Thurmanin aukio: Pysäköintihallin varauuskäynnin "pömpeli" siirrettävä pois torin keskeltä

Kauniainen 22.05.2017

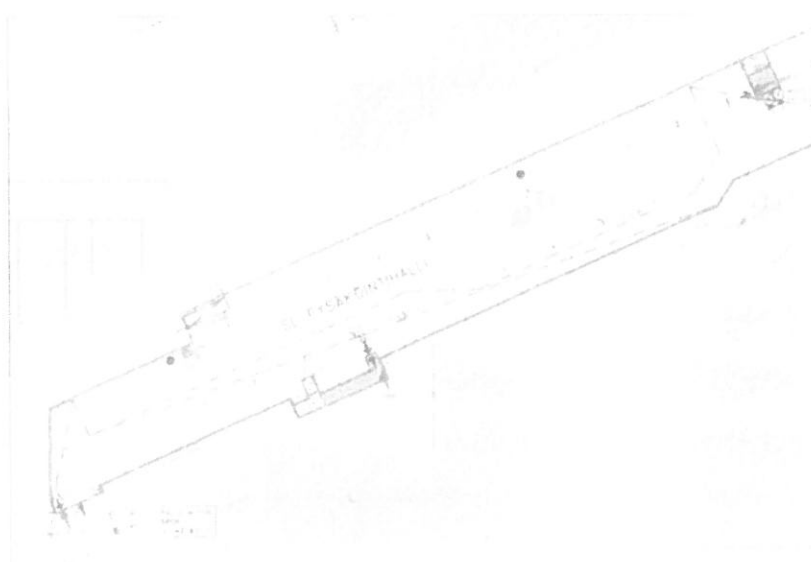
Osana Kauniaisten keskustan loppuun rakentamista rakennetaan valmiiksi myös Thurmanin aukio eli keskustori. Vastoin aikaisempia suunnitelmia keskelle toria on ilmestynyt "pömpeli" eli varauuskäynti rakennettavan asuintalo Tribuunin pysäköintihallista. Pömpeli on kooltaan noin 4 x 5 metriä ja korkeus arviolta 3 metriä; katso kunnallistekninen yleissuunnitelma alla.

Pömpeli haittaa olennaisesti torin käyttöä ja on visuaalinen fiasko.

Kun tarkastellaan pysäköintihallin piirustuksia, voidaan todeta, että tämä varauuskäynti voitaisiin sijoittaa hallin pohjoisseinän sijasta sen eteläseinälle, jolloin pömpeli tulisi uuden liiketalon seinustalle (katso piirustus alla). Uusi sijainti olennaisesti parantaisi torin käytettävyyttä ja torin arkkitehtoonista ilmettä, ja toisi vielä kaksi lisäpaikkaa autohalliin.

Thurmanin aukion eli keskustorin käytettävyyden ja arkkitehtonisen ilmeen parantamiseksi kaupungin tulee neuvotella NCC-Bonavan kanssa siitä, että pysäköintihallin varauuskäynti siirretään torin keskeltä sen reunaan.
